Паспорт доступности объекта социальной инфраструктуры

МБ ДОУ №15

Ростовская область, город Батайск, мкр. Авиагородок, 33-а

Акт обследования
объекта социальной инфраструктуры к паспорту доступности ОСИ № - 1

Фото 14				
4.2 Зальная форма обслуживания		есть		-

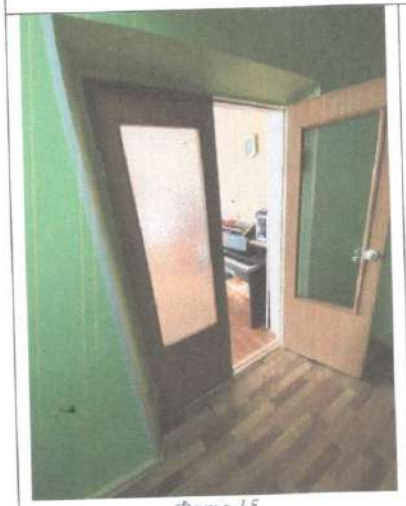
4.1 Кабинетная форма обслуживания		есть		-
 Фото 11	Ненормативная ширина дверного проема и высота дверных порогов	К,О,С	Устройство дверных проемов согласно п. 6.2.4 СП 59.13330.2016 Ширина дверных полотен и открытых проемов в стене, а также выходов из помещений и коридоров на лестничную клетку должна быть не менее 0,9 м. Дверные проемы не должны иметь порогов и перепадов высот пола. При необходимости устройства порогов их высота или перепад высот не должны превышать 0,014 м.	Текущий или капитальный ремонт
	Отсутствуют информирующие тактильные таблички помещений доступных для людей с нарушением зрения	С	Установка информирующих табличек для помещений доступным для инвалидов и других маломобильных групп населения п. 6.5.9 СП 59.13330.2016 Информирующие тактильные таблички для людей с нарушением зрения с использованием рельефных знаков и	Организационные решения

Фото 12  Фото 13				символов, а также рельефно-точечного шрифта Брайля должны размещаться рядом с дверью со стороны дверной ручки на высоте от 1,2 до 1,6 м: - перед входами во внутренние помещения, в которых оказываются услуги, с указанием номера и назначения помещения.

Текущий или капитальный ремонт	Организационные решения
Устройство дверных проемов согласно п. 6.2.4 СП 59.13330.2016 Ширина дверных полотен и открытых проемов в стене, а также выходов из помещений и коридоров на лестничную клетку должна быть не менее 0,9 м. Дверные проемы не должны иметь порогов и перепадов высот пола. При необходимости устройства порогов их высота или перепад высот не должны превышать 0,014 м. Устройство дверных порогов согласно п. 6.2.4 СП 59.13330.2016. При необходимости устройства порогов их высота или перепад высот не должны превышать 0,014 м.	Установка информирующих табличек для помещений доступным для инвалидов и других маломобильных групп населения п. 6.5.9 СП 59.13330.2016 Информирующие тактильные таблички для людей с нарушением зрения с использованием рельефных знаков и символов, а также рельефно-точечного шрифта Брайля должны размещаться рядом с дверью со стороны дверной ручки на высоте от 1,2 до 1,6 м: - перед входами во внутренние помещения, в которых оказываются услуги, с указанием номера и назначения помещения. При проведении мероприятий рекомендуется выделить ближайшие к сцене, источнику звука места для людей с нарушением слуха, с нарушением зрения п. 8.1.11 СП 59.13330.2016 Места для лиц с нарушением слуха следует размещать на расстоянии не более 3 м от источника звука или оборудовать специальными персональными приборами усиления звука.
